Emne: Rylandshøgda

Endring av veger ved B2:

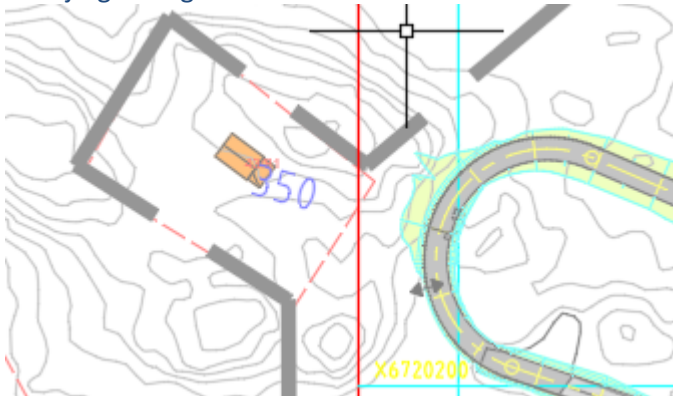
1. veg 61000
er det moegeleg å flytte pila lenger nordover. For meg ser det ut til at det vil kunne gje litt større spelerom i forhold til linjeføring for tilkomstveg til tomta

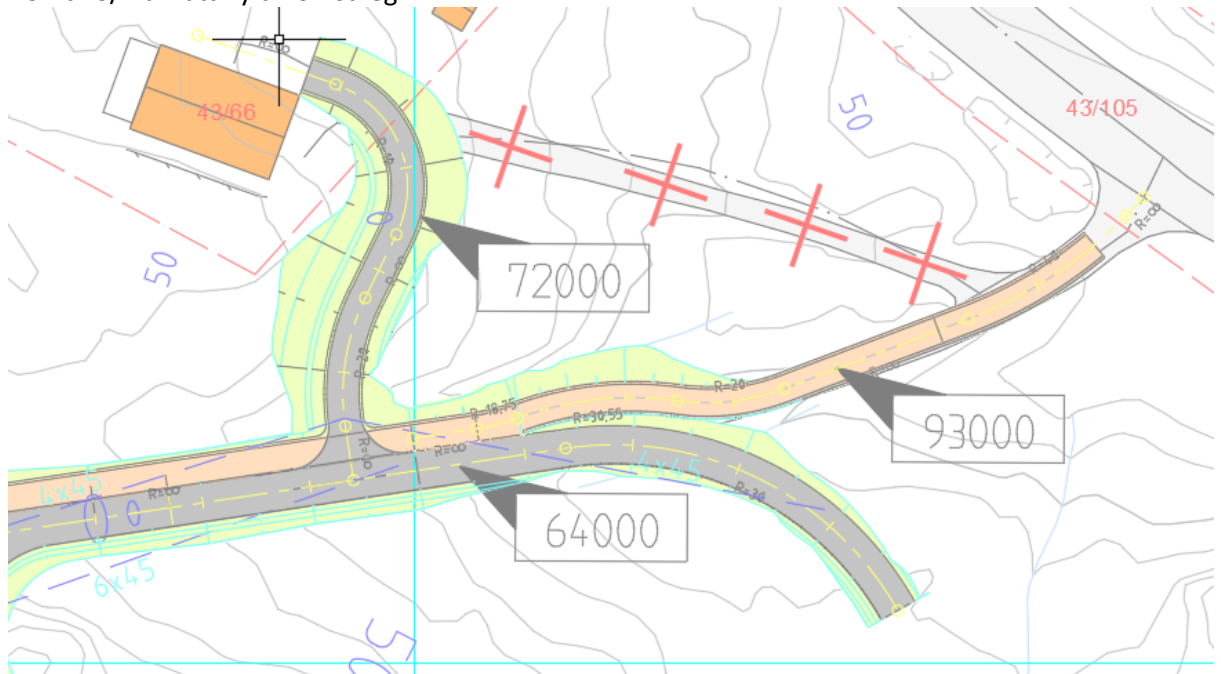
1. veg 61000
jeg foreslå å regulere kun et avkjørsel. Nærmere undersøkelse bør gjennomføres i detaljreguleringen.

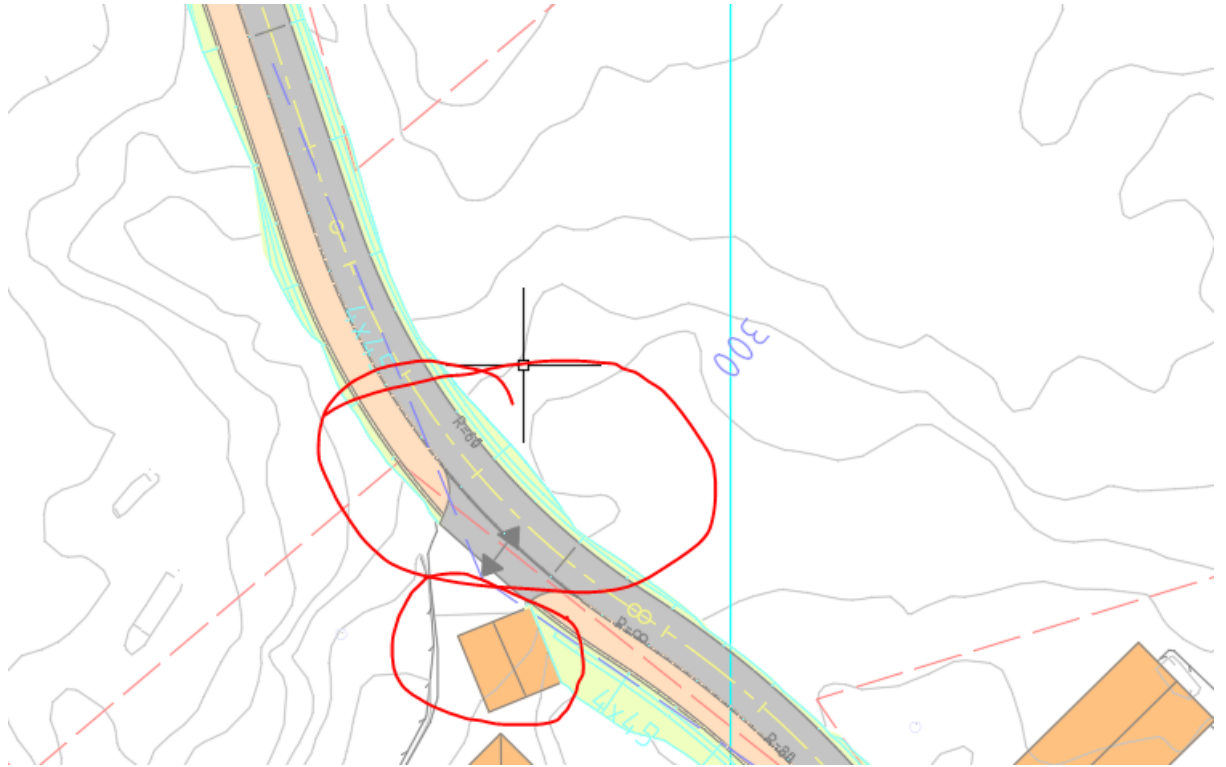
2. Veg 64000
 - A) Veg 64000 har fått ensidig fortau på hele lengden. Horisontalgeometri av vegen ble ikke endret. Vertikalgeometri ble justert ved overgang til eksisterende veg. Lengdefall ble tilpasset litt mer til eks. veg. I dette tilfelle vi vi få 10% lengdefall. Dette er relativt bratt, men blir akseptert for atkomstveger vanligvis.
 - B) Fortau blir tilkoblet til eks veg og føres til Fylkesvegen
 - C) Eksisterende tilkomst til 43/66 ble stengt
 - D) Tomt 43/ har fått ny tilkomstveg

- E) På grunn av etablering av fortau langs veg 64000 måtte gjennomføres en liten linjekorrektur mellom profil 260 og 310 for å unngå riving av garasje på tomtet 43/95. opprinnelige kurveradius på 40 m ble erstattet med radius R=60m.

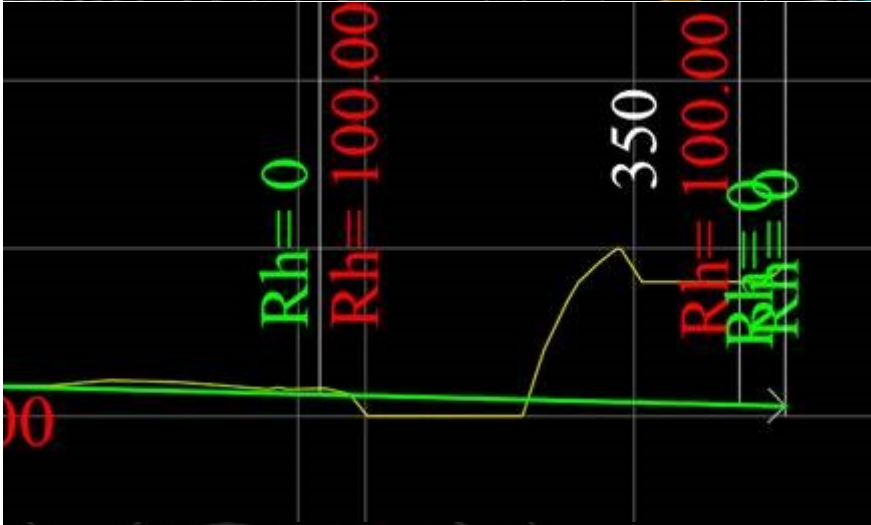
Jeg har sett på veglinjer slik at eiendom 43/81 vil få tilkomst. Horisontalgeometrien ser ukritisk ut, men vertikal blir det faktisk umulig å komme opp til tomtet.

Etter grunnkartet – som foreligger som prosjekteringsgrunnlag – ligger tomtet ca. 3m høyere enn enden av eksisterende veg. Dette ville bety at veien må stige om 3m på 30m lengde. Dette er ikke realiserbar. Likeså kan ikke etableres kryss i dette område.

Hvis terrenghøyder som vist i grunnkart er korrekt, må det finnes en alternativ løsning. Ev. kan etableres vegtilkomst fra nordsiden (som vist i skissen sist). Men dette påkrever endring av reguleringsgrensen.

Eller er det mulig at terrengnivå av eiendomen ligger litt lavere enn vist på grunnkart (etter høydejusteringer kanskje). I dette tilfellet trengs noen informasjoner om endret terreng.
